**Vyjadrenie k existencii telekomunikačných vedení a rádiových zariadení
a všeobecné podmienky ochrany sietí spoločnosti Slovak Telekom, a.s. a DIGI
SLOVAKIA, s.r.o.***

Vec: Vyjadrenie k žiadosti o stanovisko k existencii plynárenských zariadení.

**Vec : Aktualizácia projektovej dokumentácie mosta na ceste III/2383 (06661)
ev. č. 2 Bacúch - žiadosť o vyjadrenie k existencii inžinierskych
sietí**

**k.ú. Bacúch, „Aktualizácia projektovej dokumentácie mosta na ceste III/2383 (06661) ev. č. 2 Bacúch“
- stanovisko k existencii inžinierskych sietí**

Zápisnica o vytýčení podzemného telekomunikačného vedenia a zariadenia

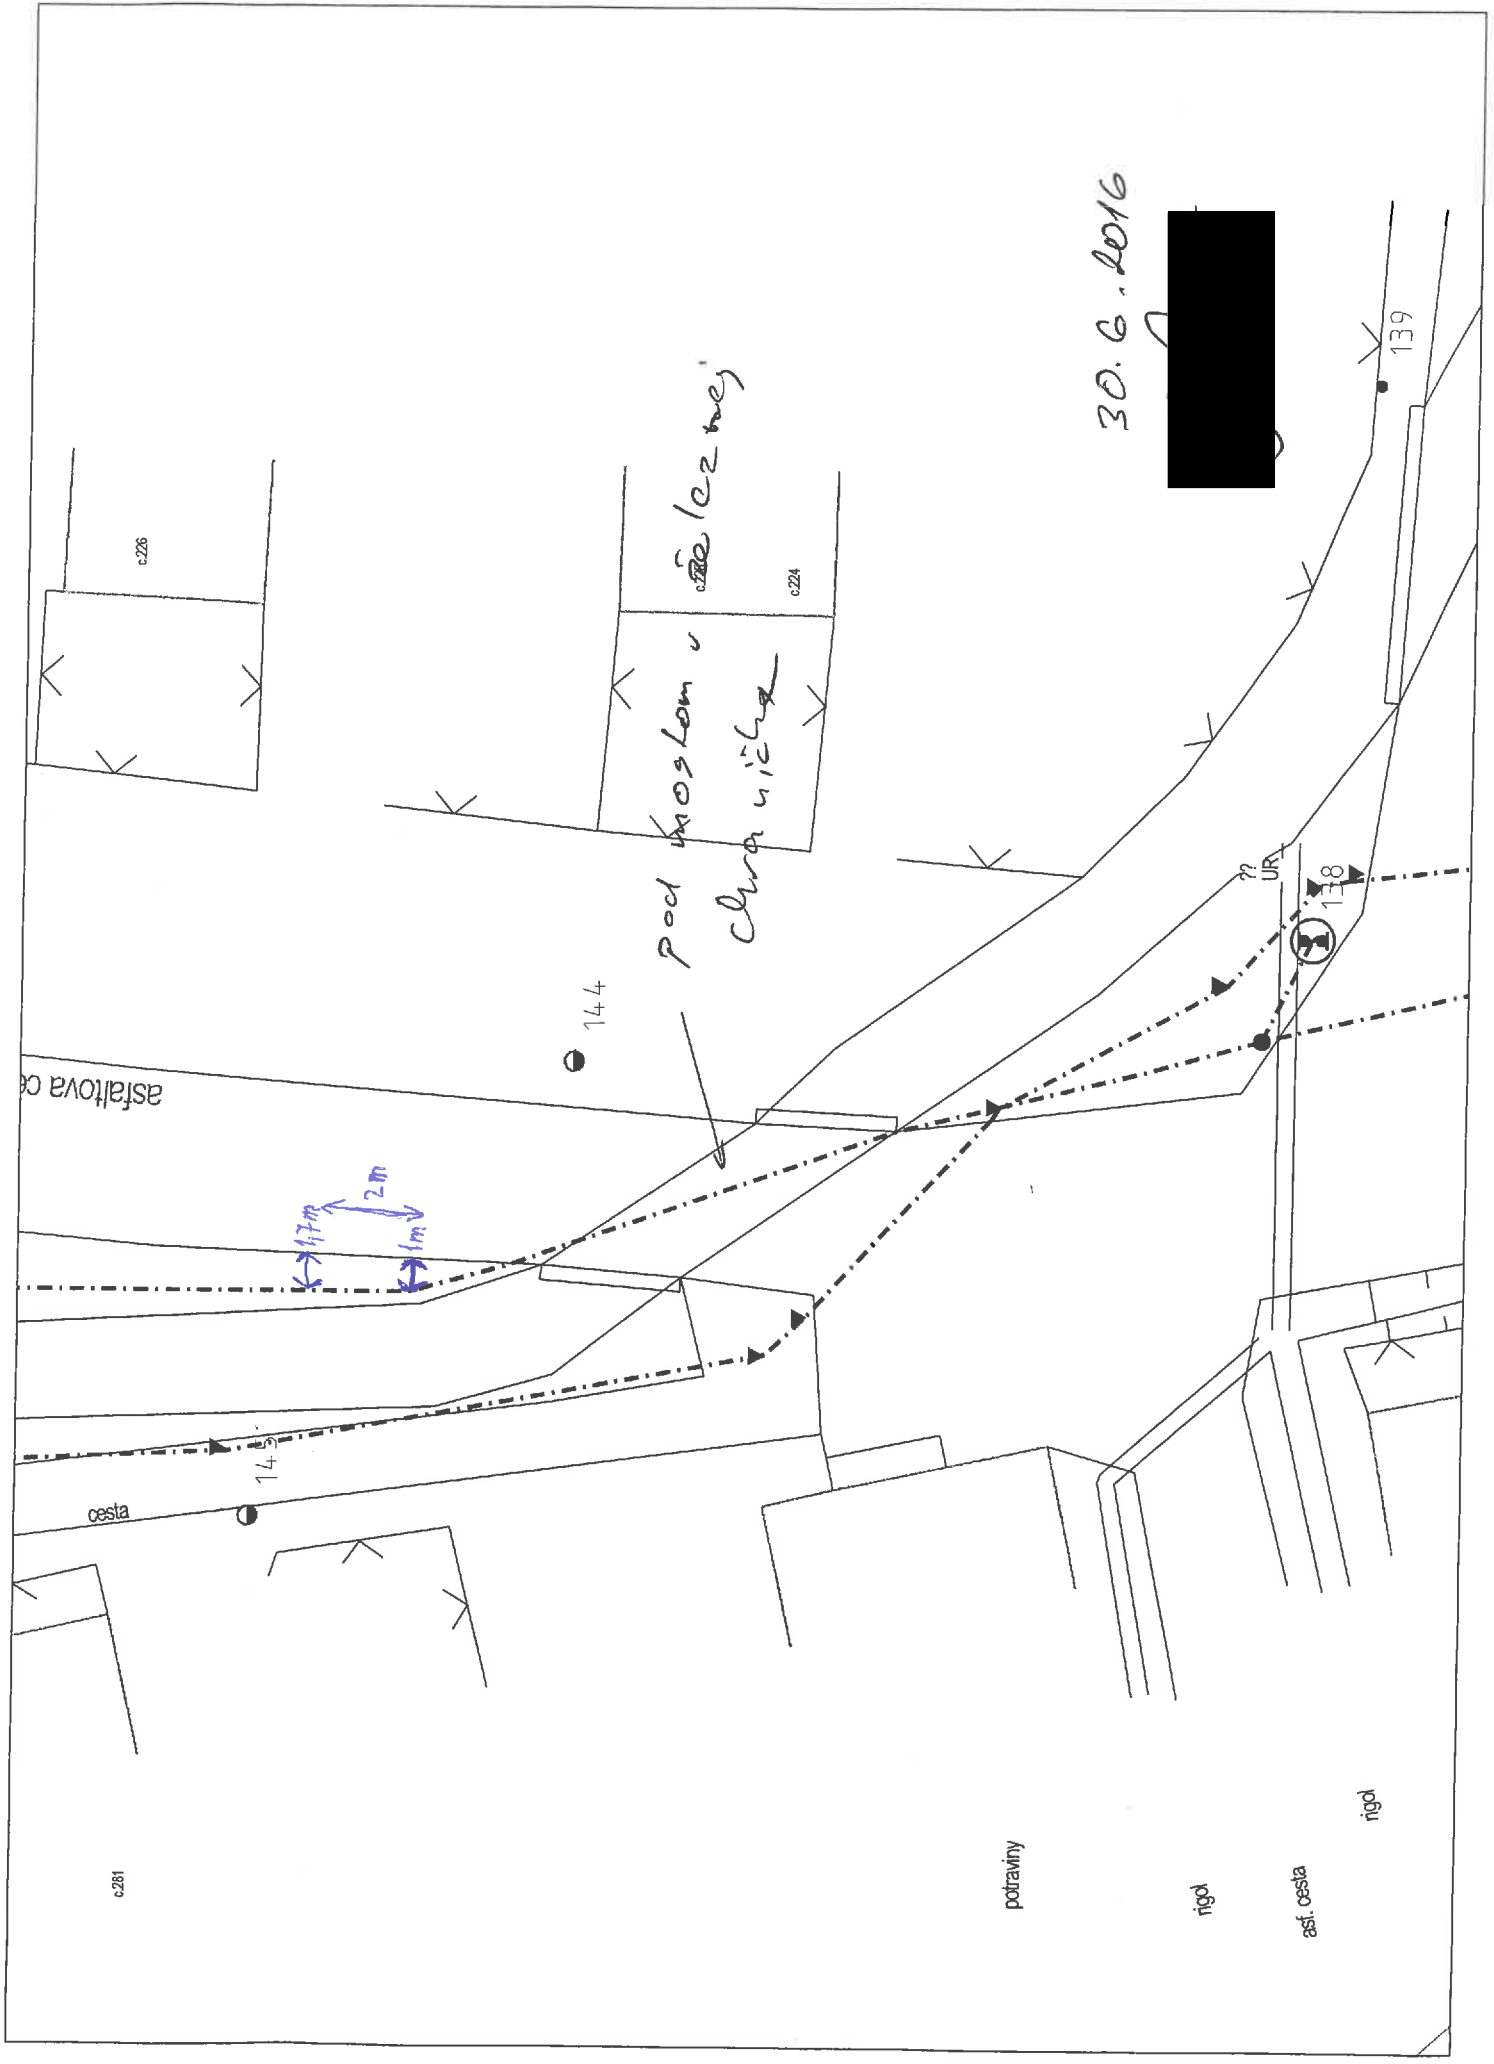
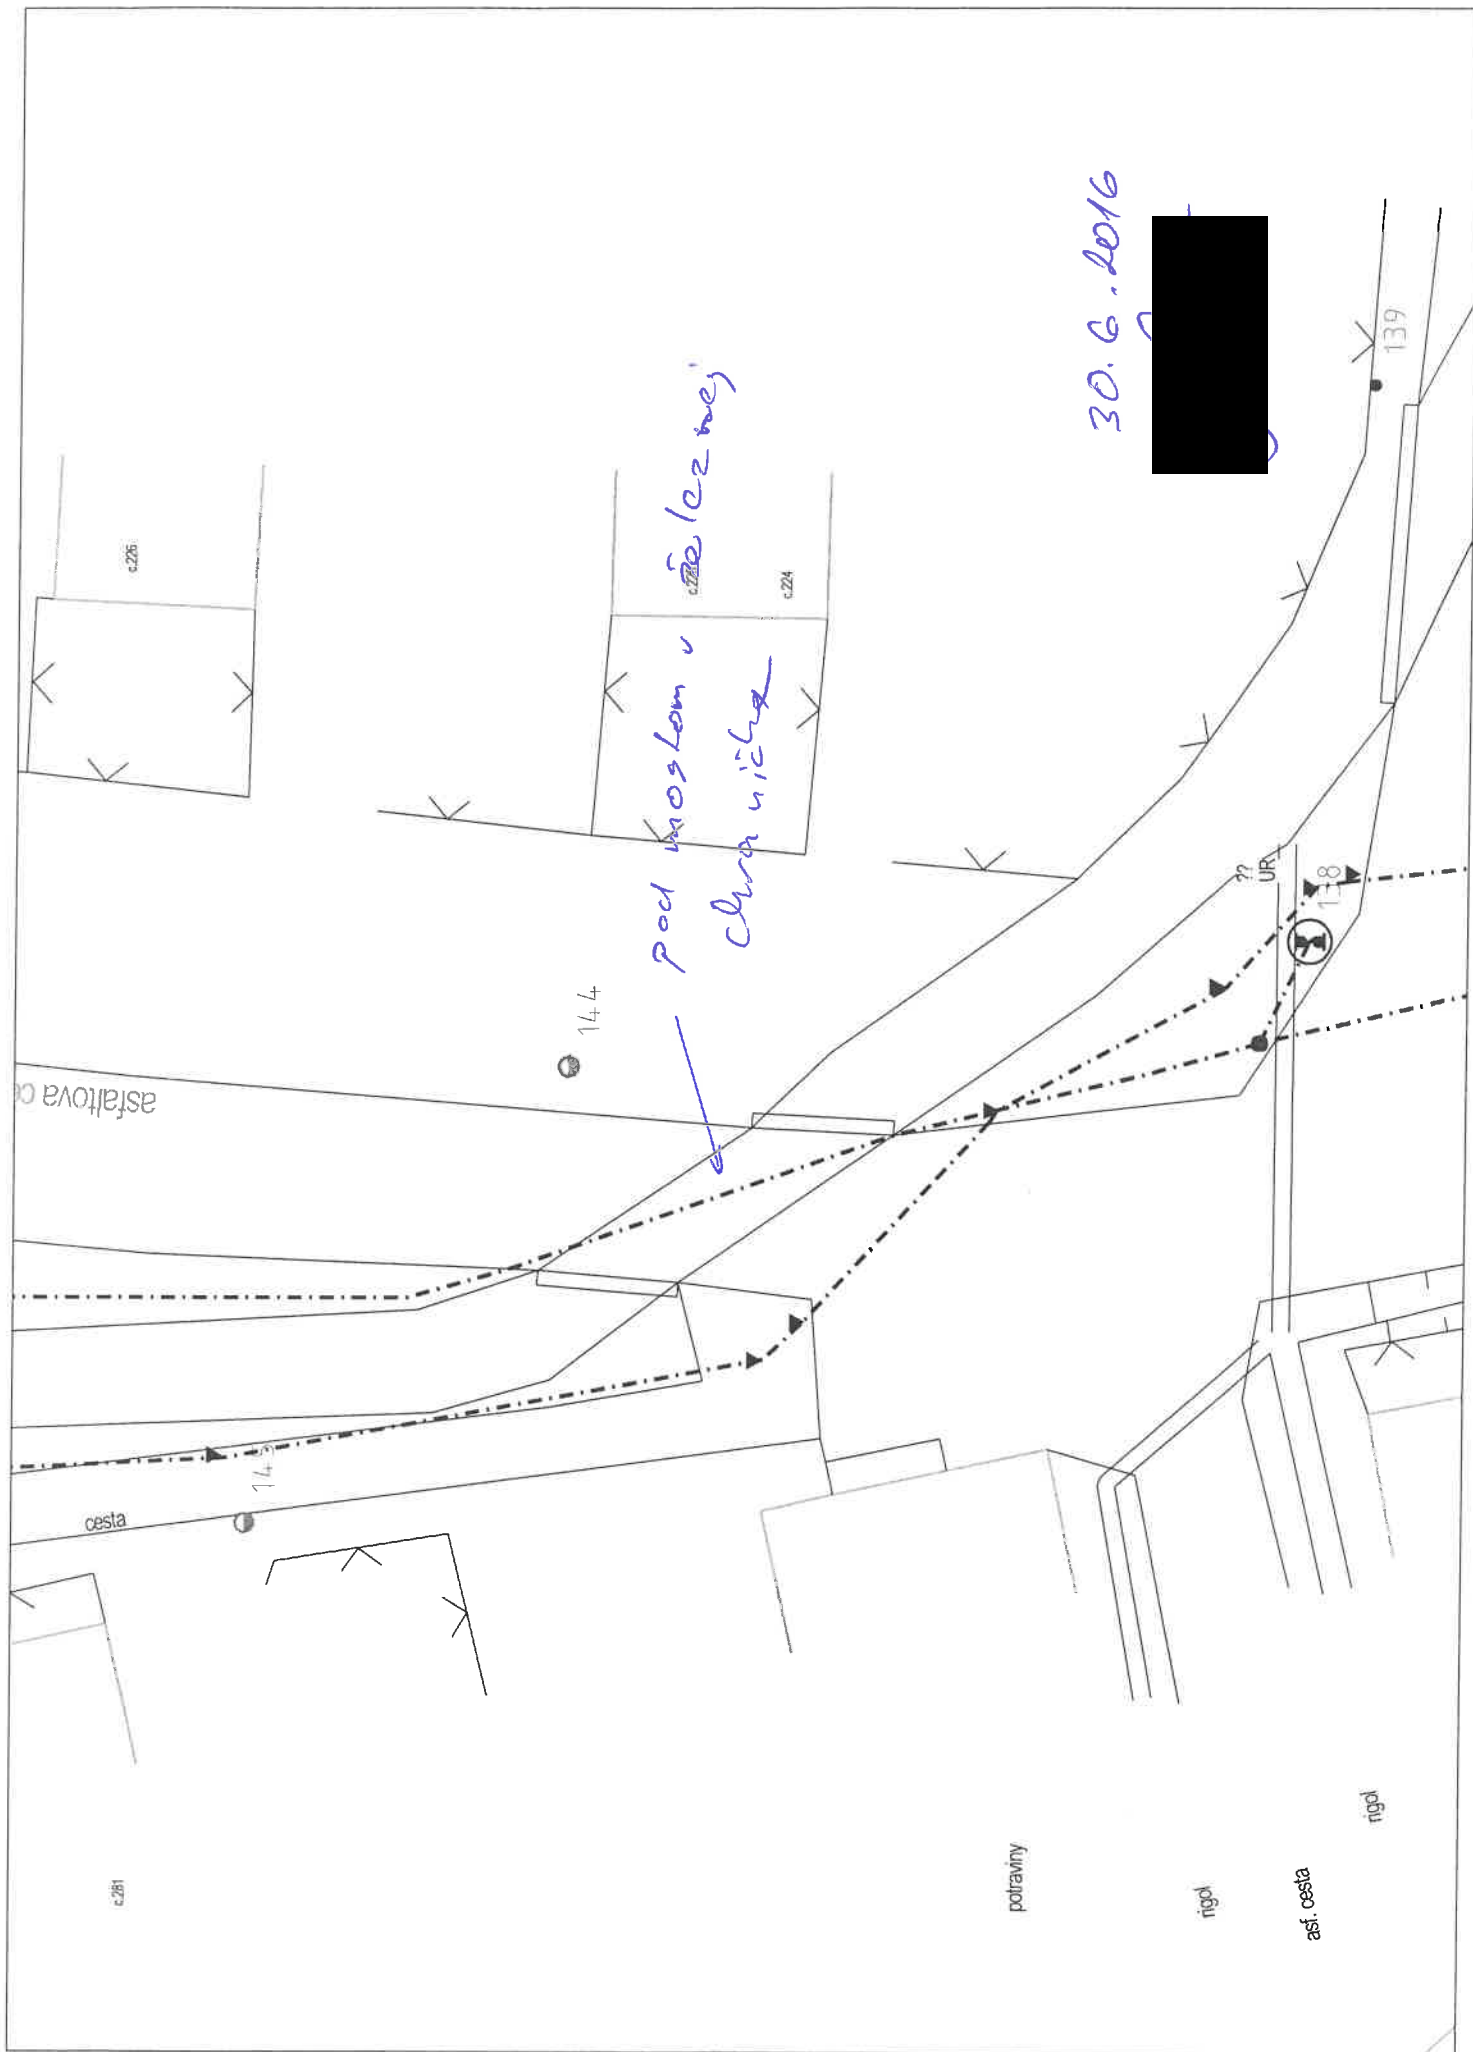
Dňa 30.6.2016 bolo vytýčené podzemné telekomunikačné vedenie a zariadenie (ďalej len PTZ) transportnej siete* – prístupovej siete* v katastri obce Bacúch
ulica Hlavná
okres Brezno
Vytýčenie sa vykonalo v úseku most pri Jednote – ca. 30m okolo
.....(pomocou káblového hľadača a knihy plánov)
na základe objednávky SSC
zo dňa bezplatne
na akciu oprava mosta

Trasť - 2x - boli vytýčené hladačom
a označené sprejom - zelená farba
- príloha 1x list A4

Vec: Vyjadrenie k existencii energetických zariadení v majetku SSE-D, a.s.

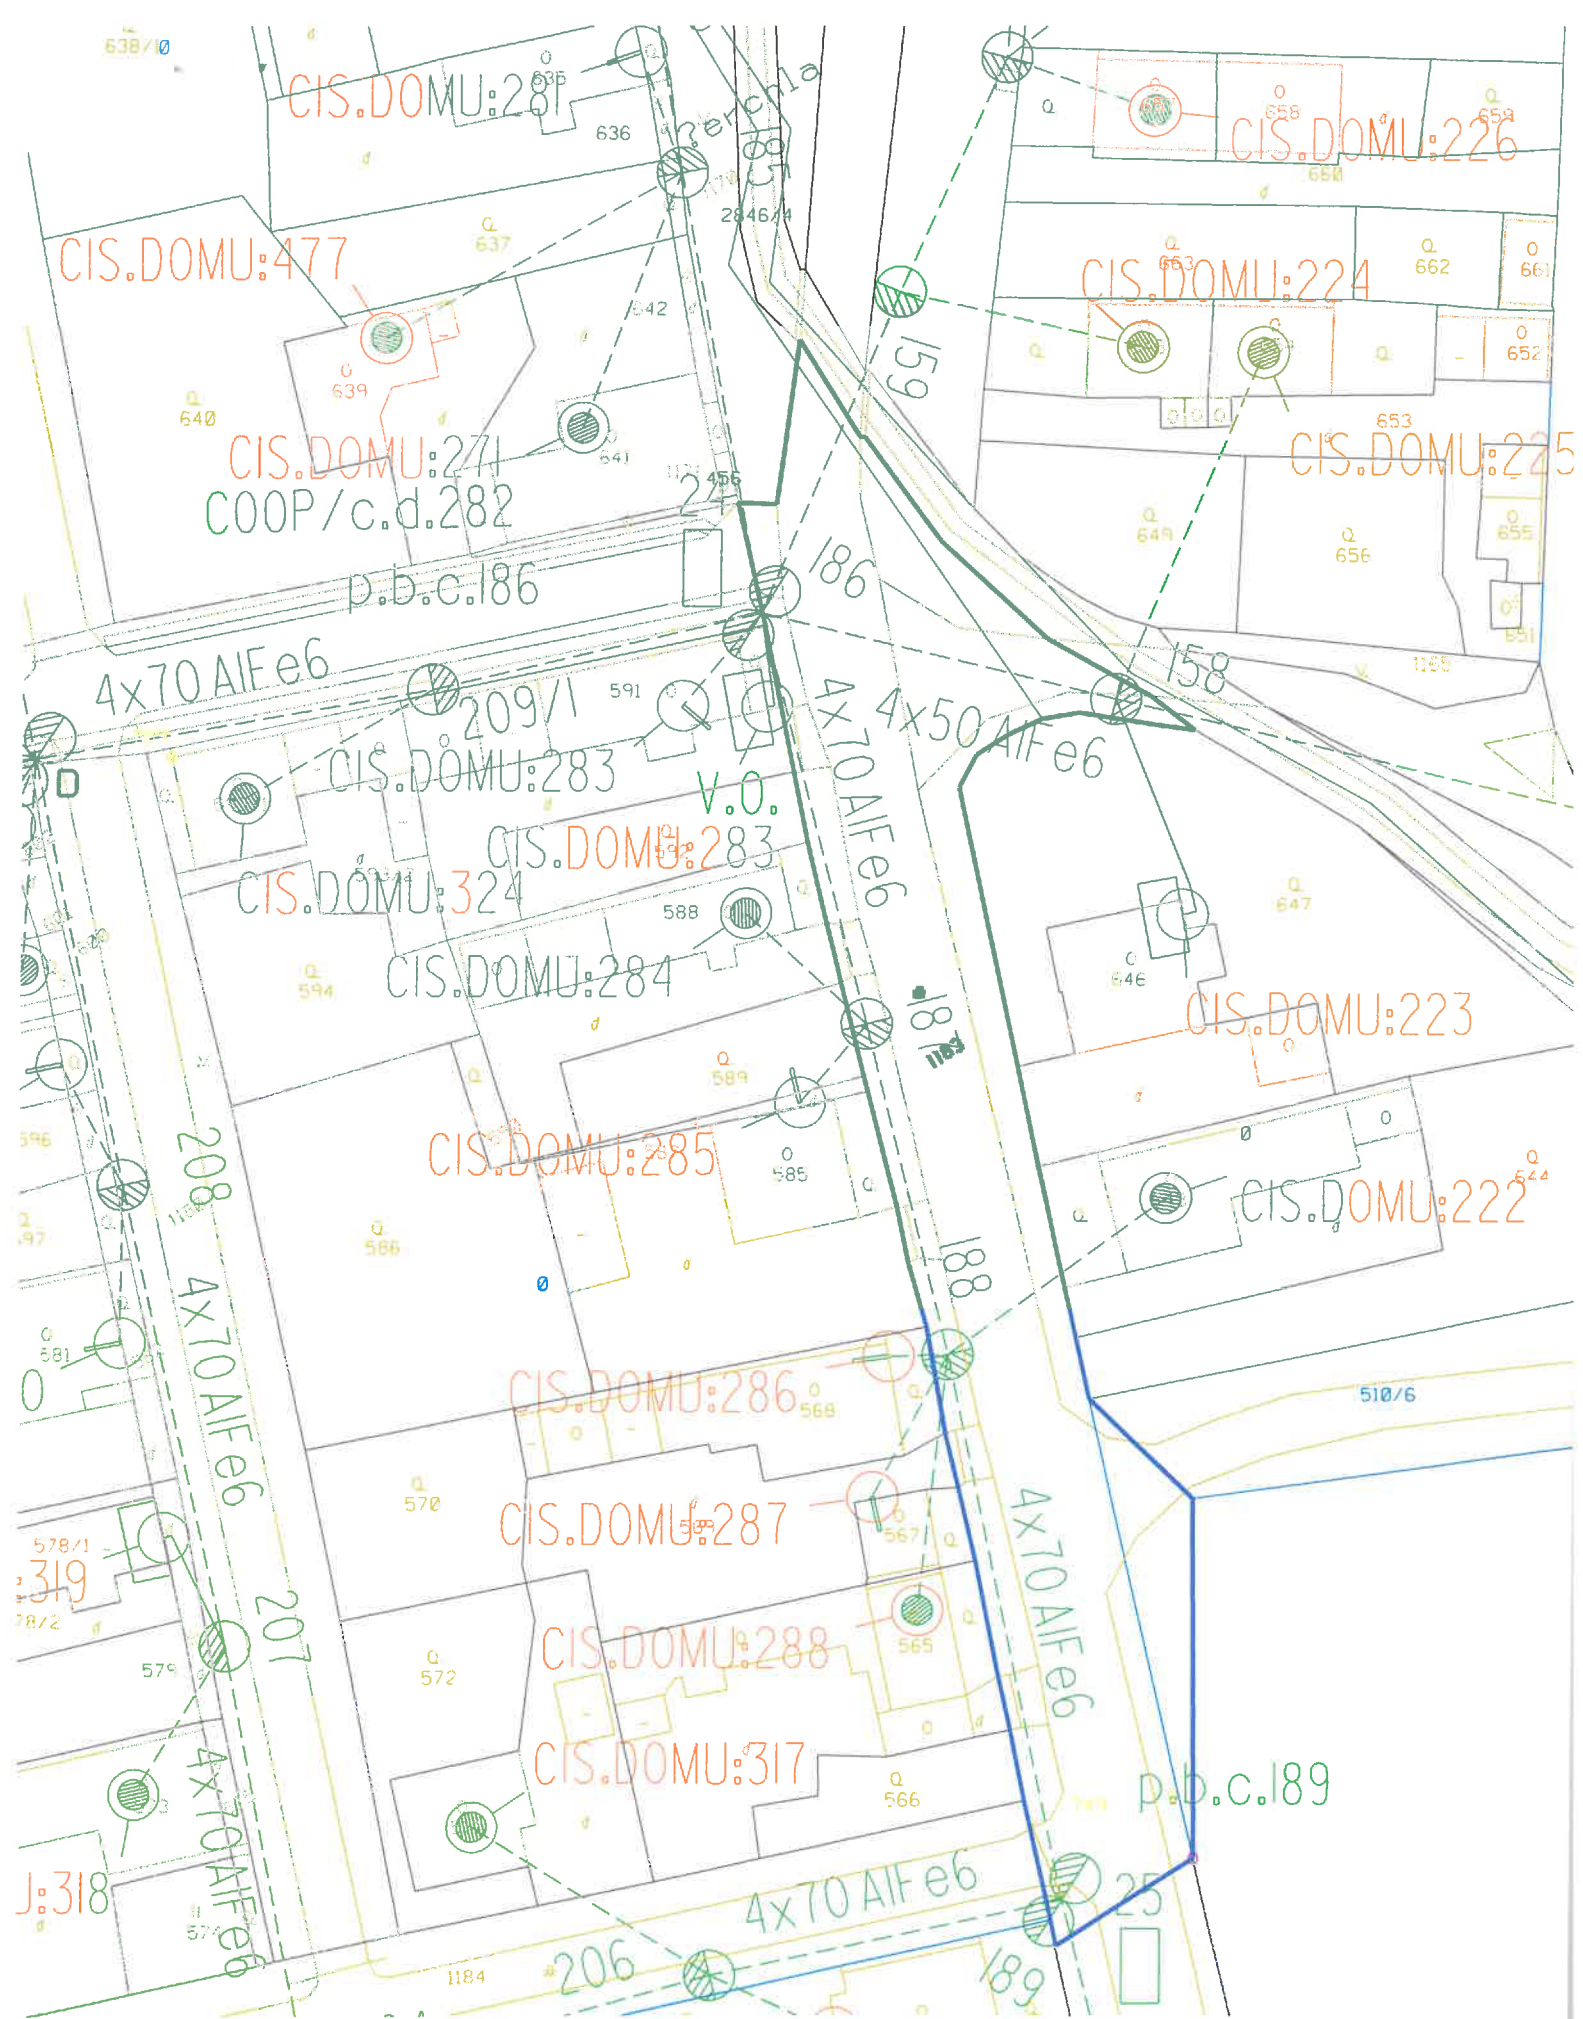
1. V predmetnej lokalite katastra obce Bacúch – mostný objekt III/2383(06661) ev. č. 2 sa **nachádzajú** nadzemné NN vzdušné vedenia a podperné body. Zakreslenú orientačnú trasu našich vedení Vám prikladáme na situačnom výkrese ako prílohu tohto vyjadrenia. (zelenou prerušovanou NN vedenia vzdušné).
2. Od uvedených energetických zariadení žiadame dodržať ochranné pásmo v zmysle zákona 251/2012 Z.z., a bezpečné vzdialenosti podľa príslušných noriem STN. (NN vzdušné vedenie od krajného vodiča na každú stranu **1.meter**). Pri realizácii výkopových prác, žiadame neporušiť celistvosť uzemňovacej sústavy.
3. Platnosť tohto vyjadrenia je obmedzená na 12 mesiacov odo dňa jeho vystavenia.
